**基準不適合発生箇所**

**改善措置の内容**

燃料パイプ

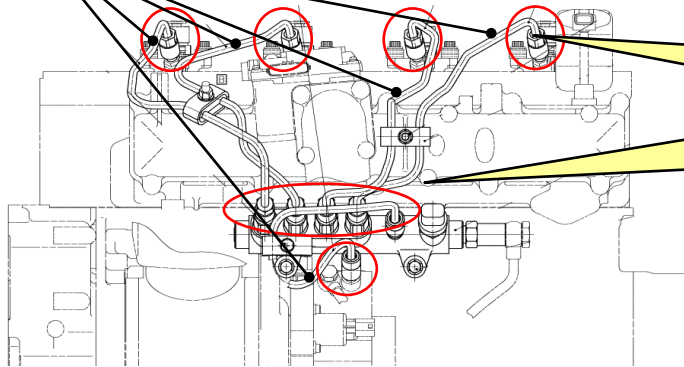
原動機において、燃料パイプ製造時に発生するコネクタ部内部のしわにばらつきがあり、また、パイプコネクタ部の締付トルクが低いものがある。このため、高い燃料圧力が加わることにより、当該しわ部を起点とした亀裂が発生し、燃料が漏れるおそれがある。

全車両、燃料パイプからの燃料漏れ（にじみ、滴下含む。）の有無を点検し、漏れ（にじみ、滴下含む。）が確認された燃料パイプは高圧仕様のものに交換し、新規設定の締付トルクで締付ける。漏れ（にじみ、滴下含む。）がないものは、新規設定の締付トルクで締付ける。

注：□は、交換、または新規設定の締付トルクで締付ける部品を示す。
